Compte rendu **Réunion du 21 septembre 2021**

Objet : **Contournement autoroutier d'Arles – Concertation continue**

Réunion d'information et d'échanges avec les représentants des structures de gestion des ouvrages hydrauliques de la rive gauche

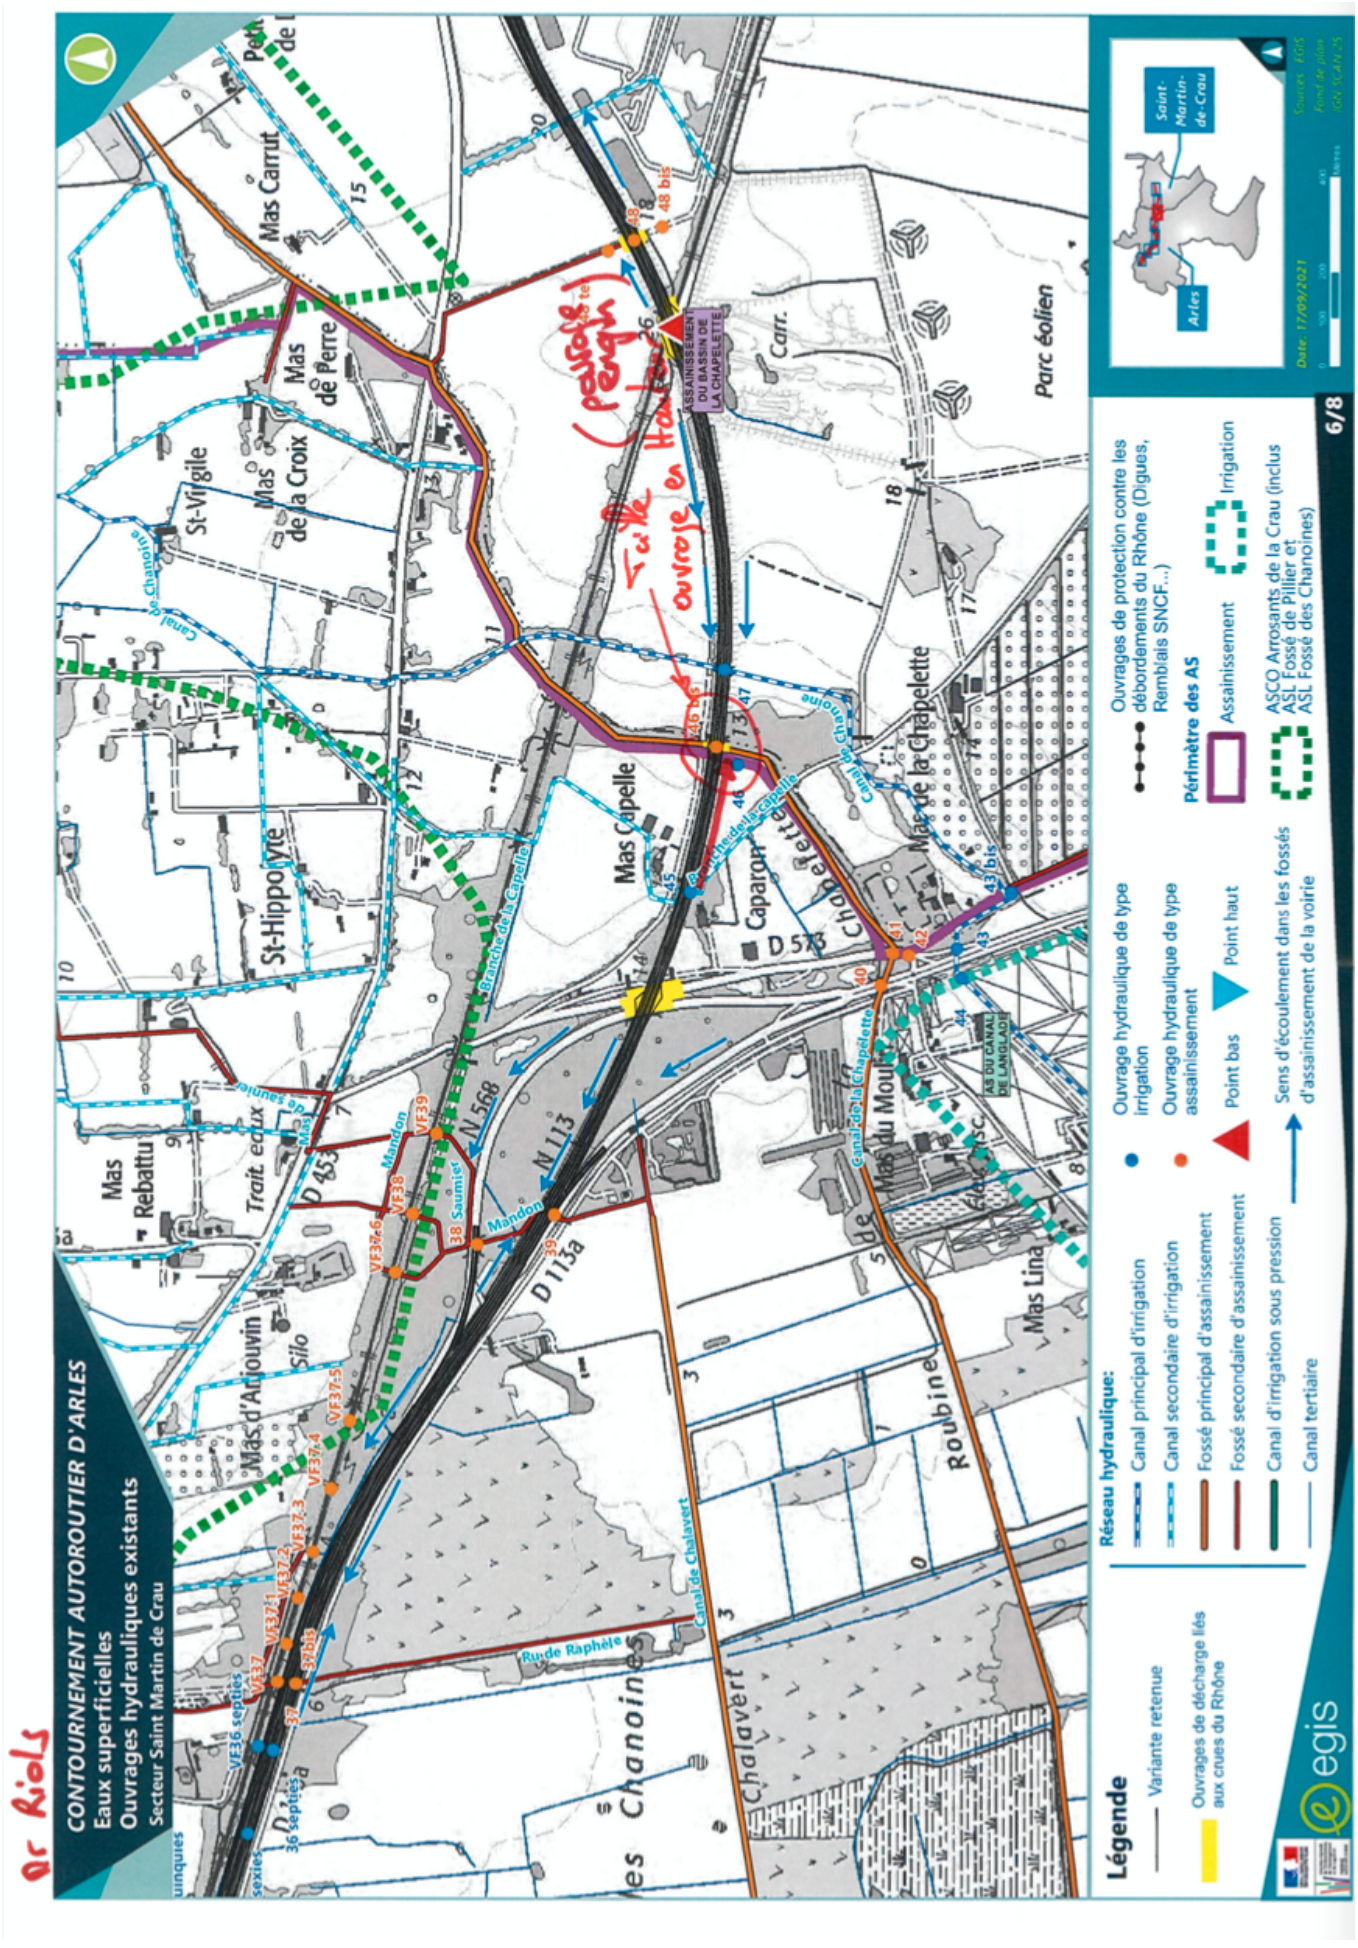
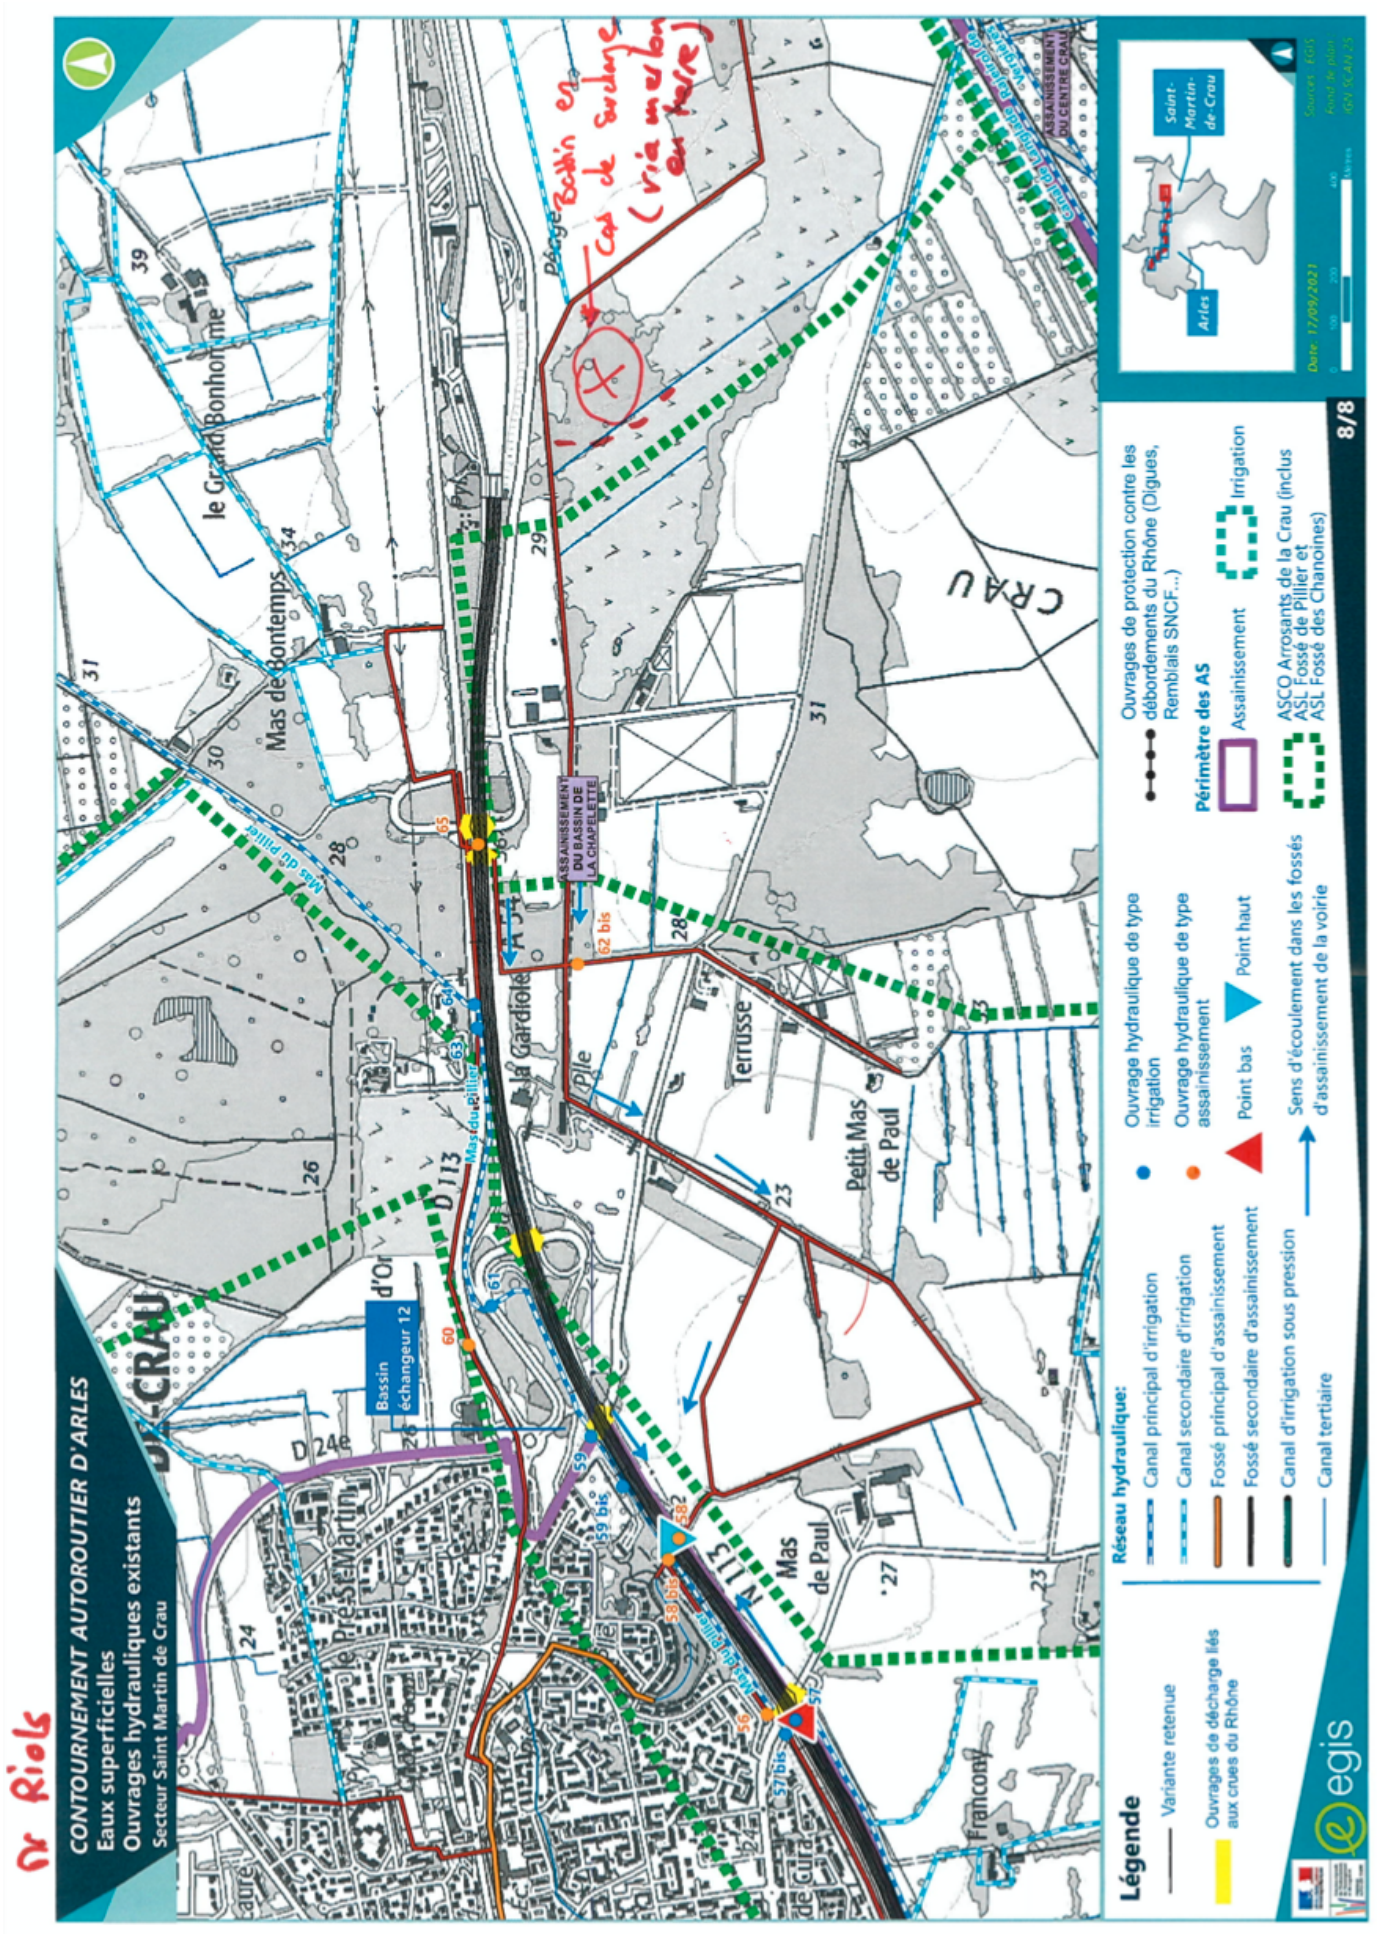
Annexe 3 : Contributions littérales des participants - ASA Assainissement du Bassin de la Chapelette
